Modulo per la presentazione delle osservazioni per i piani/programmi/progetti sottoposti a procedimenti di valutazione ambientale di competenza statale

ID: Codice procedura (ID_VIP/ID_MATTM):10844

Impianto per la produzione di energia elettrica da fonte eolica, costituito da 6 aerogeneratori della potenza complessiva di 37,2 MW, un sistema di accumulo da 25 MW e relative opere connesse in località "Rempillo" nel comune di Pitigliano (GR).

ALLEGATO alle OSSERVAZIONI all' IMPIANTO EOLICO denominato REMPILLO nel COMUNE di PITIGLIANO (GR). Comp

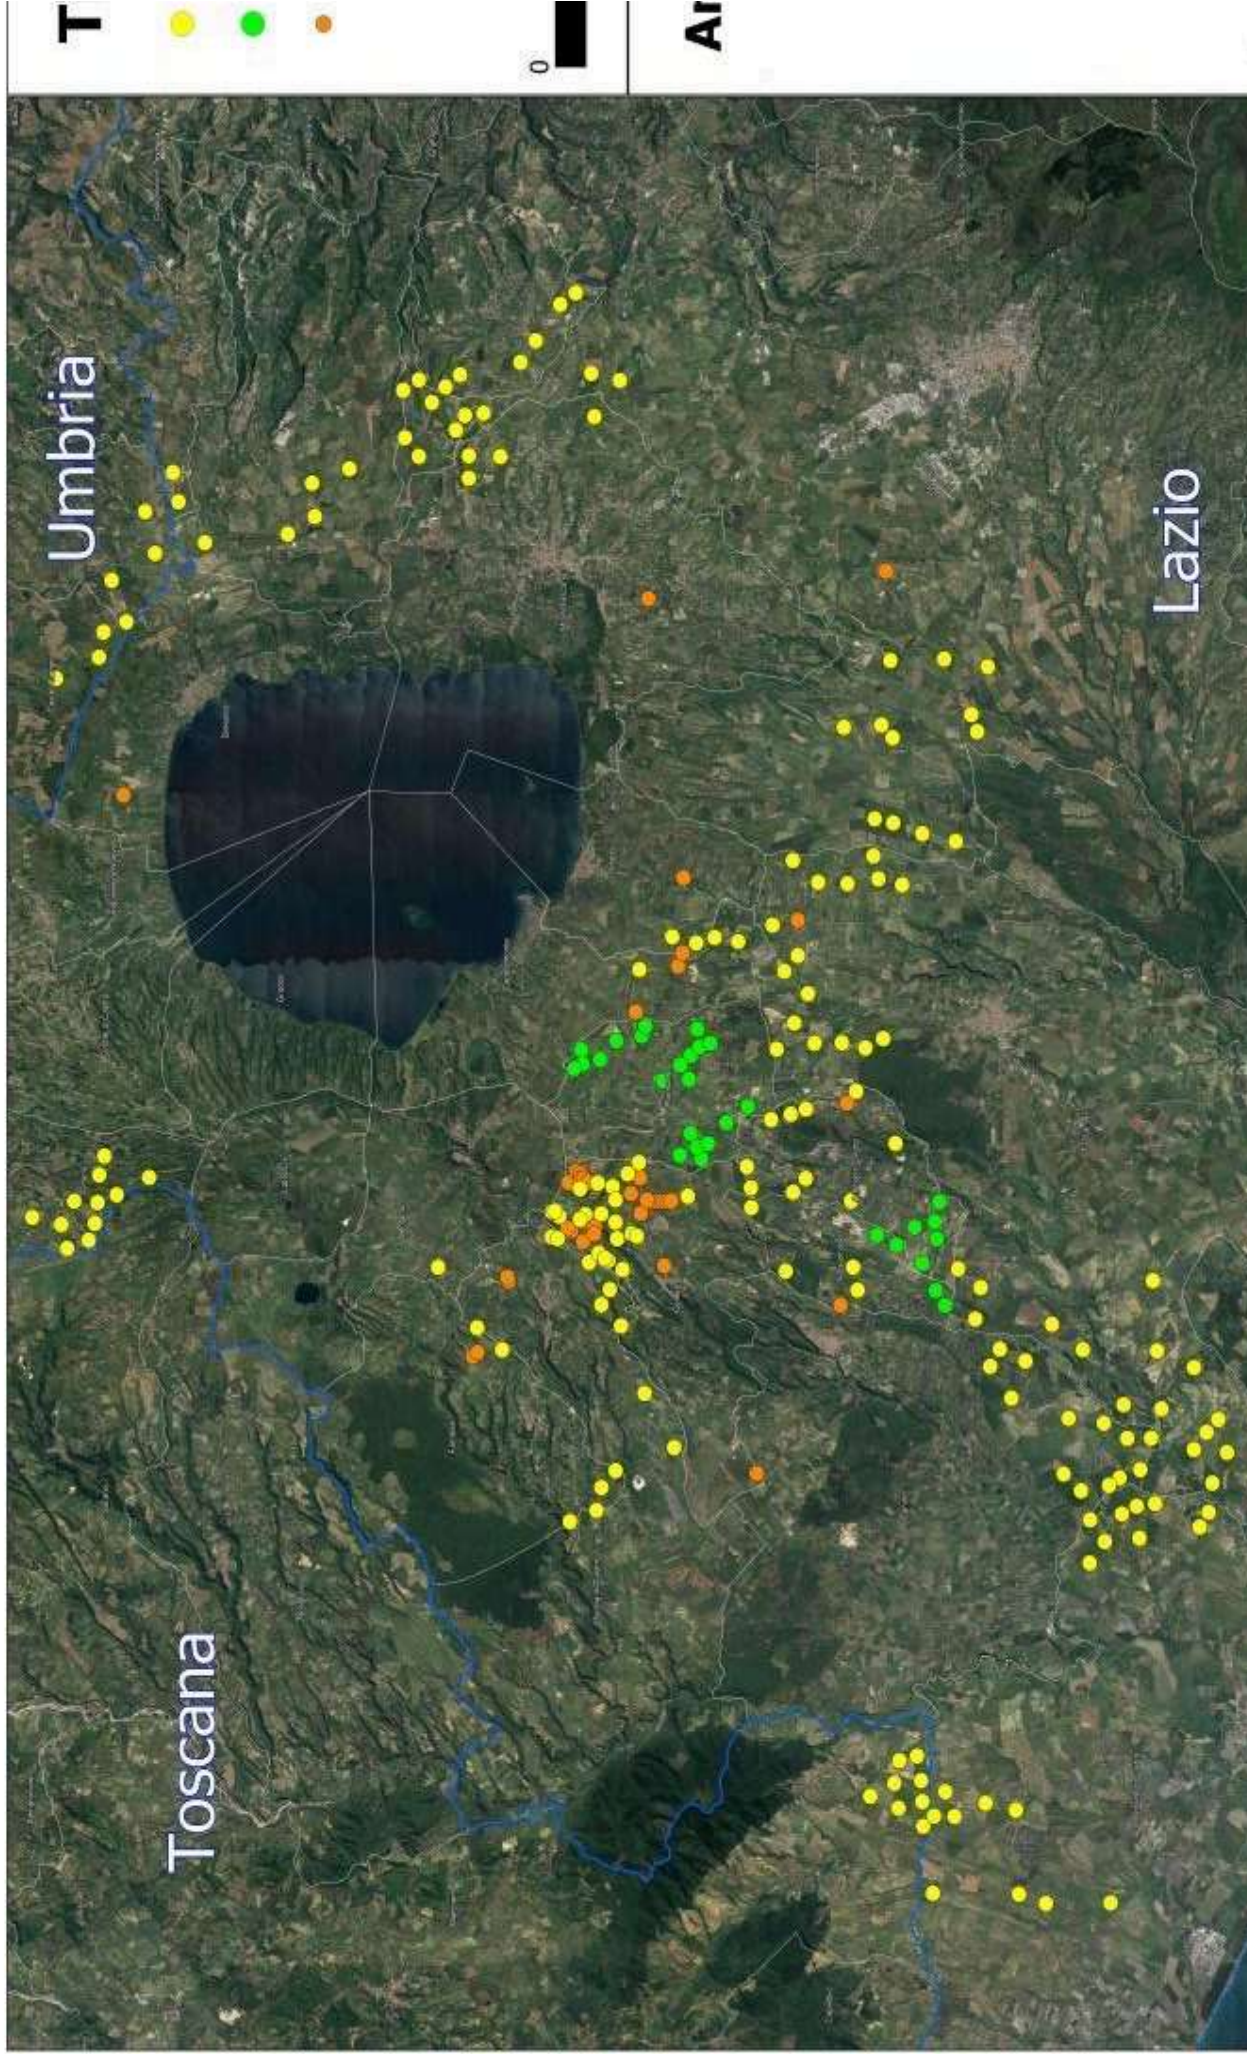
In sintesi, visti l'art. 20 comma 8 lettera c) quater del D.Lgs n 199/2021 e le Linee guida nazionali appena citate, considerato l'enorme impatto dell'impianto eolico industriale denominato “Rempillo” sulla zona paesaggistica di notevole interesse pubblico ben individuata nelle immagini

n.1 e n. 2 e sui Beni Culturali evidenziati nell' immagine n. 3 dell'Allegato alle presenti Osservazioni, per la collocazione delle pale P04 e P05 direttamente all'interno del perimetro di un'area archeologica e per gli impatti anche sull'area intermedia e vasta dei pregiati territori laziali della Tuscia settentrionale e in particolare di quelli del pitiglianese ricco di emergenze agricole, naturalistiche, storiche e archeologiche del periodo etrusco ma non solo, si chiede che venga negata l'autorizzazione all' insediamento dell'impianto eolico denominato "Rempillo".

- h) Le zone di interesse archeologico evidenziate nell'immagine n. 3 a cui si aggiungono anche l'importante abitato protostorico di Sorgenti della Nova e Ruder del Castello altomedioevale che si trovano a circa 4 km dalle aree in cui è stato progettato l'impianto eolico industriale. Poco più lontano i resti del castello medioevale "Morrone". Nell'area vasta le preziose necropoli eneolitiche (Poggi Alti) ed etrusche di Pitigliano, Sovana e Sorano. I pregiati prodotti agricoli come il vino bianco DOC di Pitigliano.
